**AVIS RELATIF À LA PROTECTION
CONTRE LES EVENTUELS EFFETS NOCIFS ET NUISANCES
PROVOQUÉS PAR LES RAYONNEMENTS NON IONISANTS
GÉNÉRÉS PAR DES ANTENNES ÉMETTRICES STATIONNAIRES**

Commune : ANTHISNES - Exploitant : PROXIMUS

Référence exploitant : 41ANI_01

Rapport n° 3348 / 2024

Figure 1 : Vue en plan des lieux de séjour et des points de contrôle

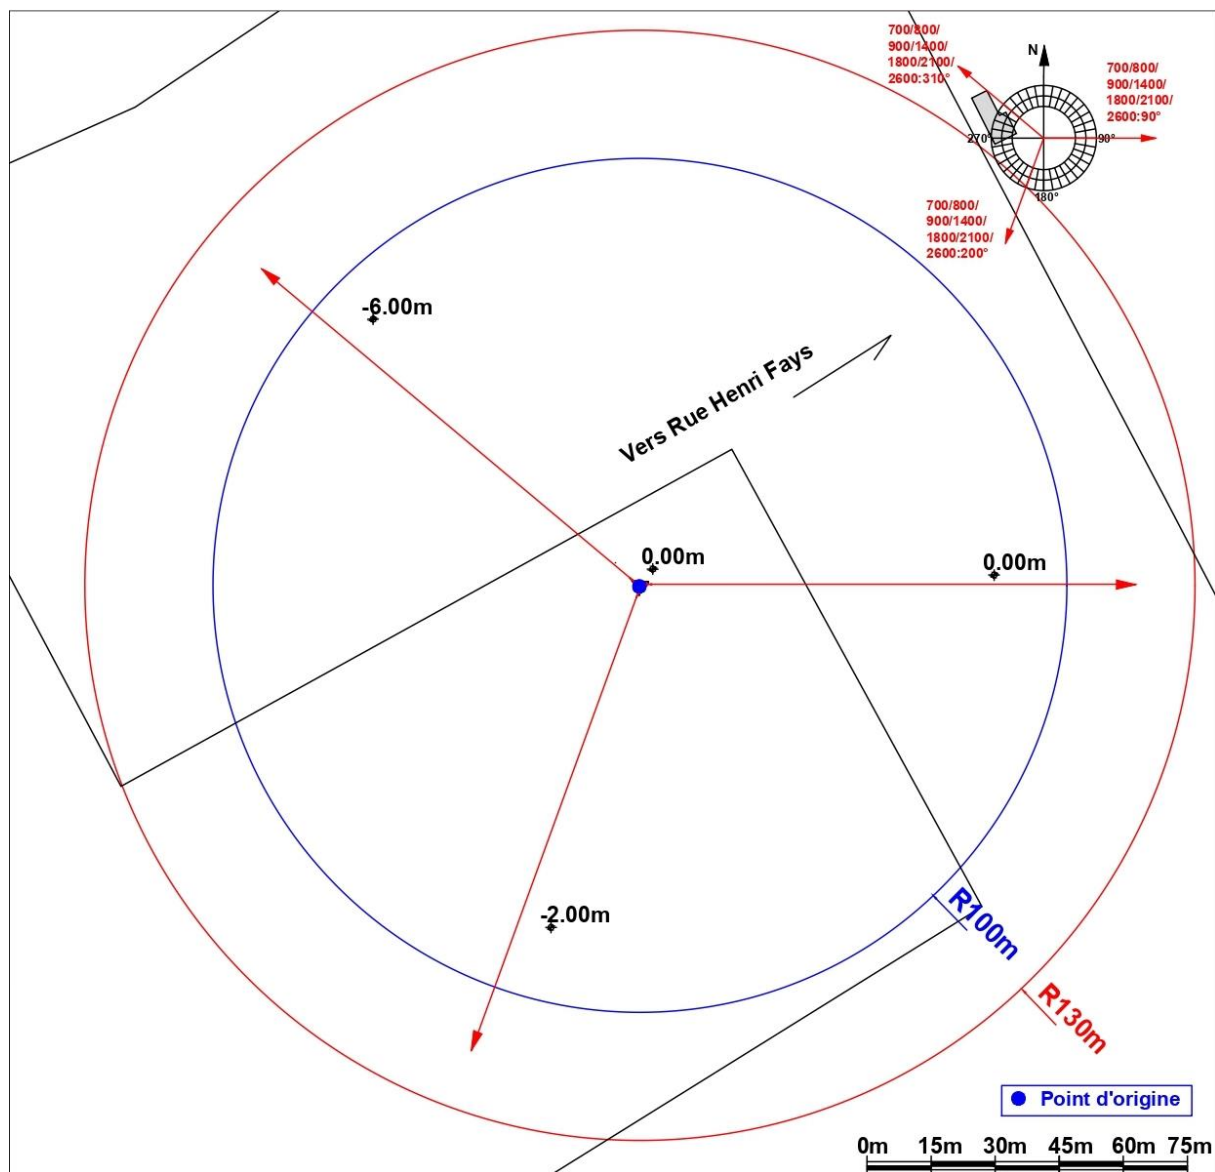
- le numéro du point de contrôle repris sur un des plans de la figure 1;
- le numéro du LS dans lequel se trouve le point de contrôle de la 1^{ère} colonne ;
- l'atténuation d'obstacle prise en compte pour le calcul de l'indice d'exposition dans le LS ;
- le résultat du calcul de l'indice d'exposition.

N° point de contrôle	LS	Atténuation (dB)	Indice d'exposition relatif à la limite par installation IE_i
Aucun lieu de séjour ne se trouve dans la zone où la limite d'immission pourrait être atteinte

En ce qui concerne les antennes de l'installation mentionnées dans le tableau 1, la distance maximale à laquelle la limite pourrait être atteinte, à l'extérieur, est égale à 93,1 m. S'il n'y a pas de LS à une distance inférieure, les antennes respectent forcément la limite d'immission.

Dans le cas des LS situés à l'intérieur des bâtiments, une atténuation d'obstacle est prise en compte et il en résulte que la distance maximale à laquelle la limite pourrait être atteinte se réduit à 65,9 m.

Figure 2 : Vue en plan des installations d'antennes dans un rayon de 300 mètres autour de l'installation faisant l'objet de la demande d'avis

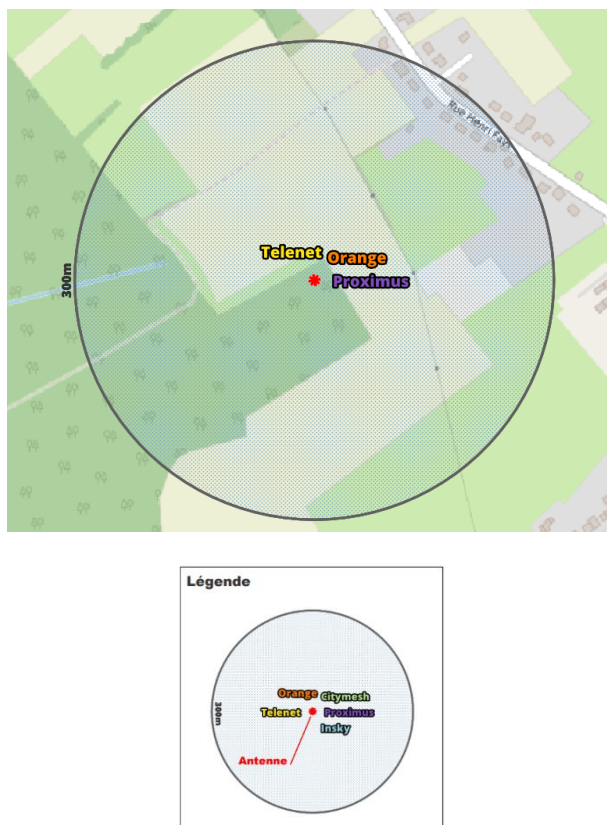
Le plan en projection verticale de la figure 2 indique la localisation des installations d'antennes émettrices stationnaires visées par le décret et situées dans un rayon de 300 mètres autour de l'installation référencée dans le paragraphe 2 et localisée au centre du cercle. Les données de localisation de ces antennes et les avis correspondant sont accessibles via le cadastre en ligne des antennes émettrices stationnaires⁸. Les installations prises en compte dans l'évaluation du respect de la limite cumulative sont les installations d'antennes émettrices déclarées en service par l'exploitant à la date du présent avis, à l'exception de l'installation référencée dans le paragraphe 2 et éventuellement d'autres installations ayant fait l'objet d'une demande d'avis à la même date et qui sont situées à l'intérieur de la zone de 300 mètres de rayon.

- il y a au plus 4 installations d'antennes émettrices stationnaires présentes dans la zone d'évaluation de 300 mètres de rayon représentée dans la figure 2, y inclus l'installation référencée dans le paragraphe 2 : la limite cumulative définie à l'article 4, §2 du décret est nécessairement respectée dans les lieux de séjour à l'intérieur de la zone d'évaluation de 300 mètres de rayon ;

Compte tenu des considérations ci-dessus, il apparaît que l'intensité du rayonnement électromagnétique généré, dans les lieux de séjour situés dans un rayon de 300 mètres autour de l'installation référencée dans le paragraphe 2, par l'ensemble des antennes émettrices stationnaires de l'ensemble des exploitants du même site d'antennes émettrices stationnaires respecte la limite fixée à l'article 4, § 2 du décret.
